2021年7月16日

株式会社アスコ

## 「PUSHLOG Viewer」の機能追加と ゲートウェイのファームウェアバージョンアップについて

#### ●シリアルコミュニケーションユニット QJ71C24N-R4

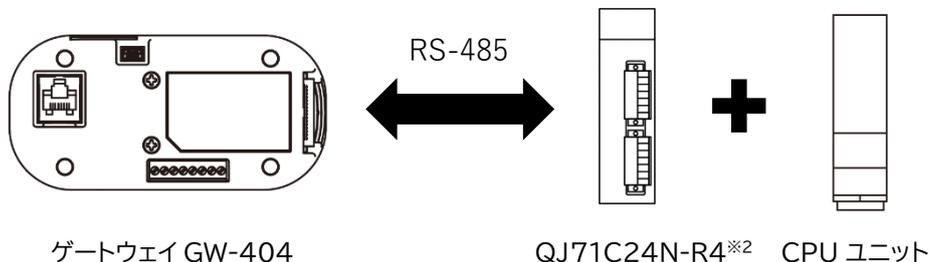
RS-485 タイプのゲートウェイ(型式:GW-404)を MELSEC-Q シリーズ、MELSEC iQ-F シリーズに接続してデータ収集することができます。

※2 CH2のみ接続可能。CH1には接続できません。
